女川原子力発電所2号炉 中央制御室について (審査会合コメント回答)

令和元年5月30日
東北電力株式会社

1. 審査会合での指摘事項(一覧) (1/1)

図1 原子炉建屋プローアウトパネル閉止装置 概要図

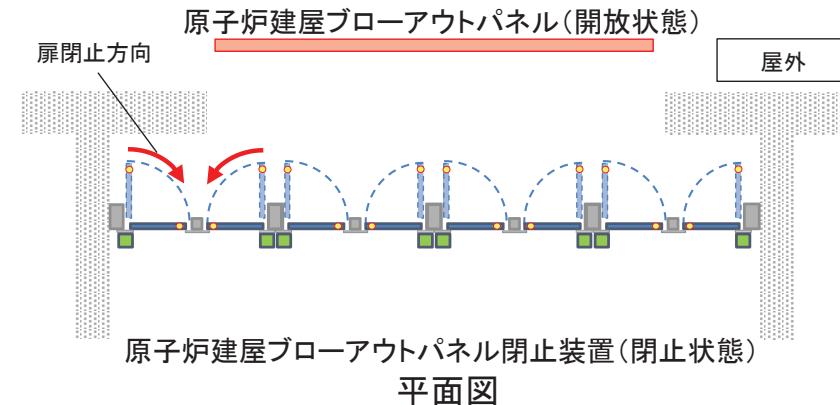
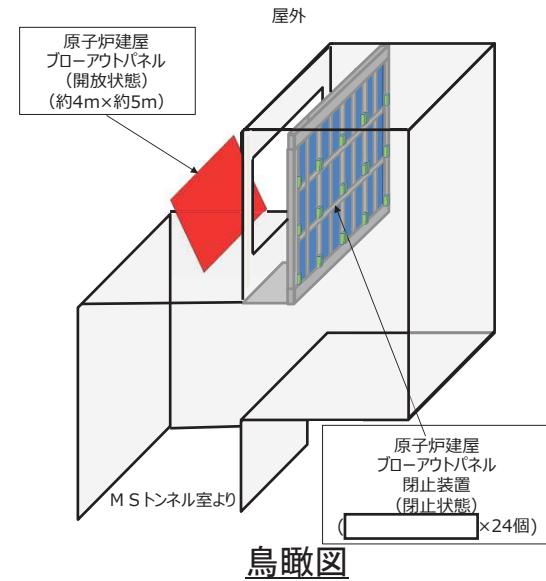
- ・中央制御室での原子炉建屋プローアウトパネル部の閉止について、非常用ガス処理系の運転を一旦停止した後に再度起動する手順の妥当性を整理して提示すること。

- これまで原子炉建屋プローアウトパネル閉止装置の閉止手順は、非常用ガス処理系の運転を一旦停止したうえで原子炉建屋プローアウトパネル閉止装置を閉止する手順とすることで、より確実に閉止を行い、その後非常用ガス処理系を再起動する手順としていた。
- 設計進捗に伴い、原子炉建屋プローアウトパネル閉止装置の扉の閉止方向を、非常用ガス処理系の運転に伴う建屋負圧によって扉がリークタイトとなる方向に閉止する設計としたことを受け、改めて原子炉建屋プローアウトパネル閉止装置の閉止手順を検討した。
- その結果、非常用ガス処理系を運転した状態でも原子炉建屋プローアウトパネル閉止装置の閉止が可能であることから、非常用ガス処理系を停止することなく原子炉建屋プローアウトパネル閉止装置を閉止する手順に見直すこととした。
- これにより、事故時に起動した非常用ガス処理系を一旦停止し再起動することにより想定し得るリスクを排除することができる。
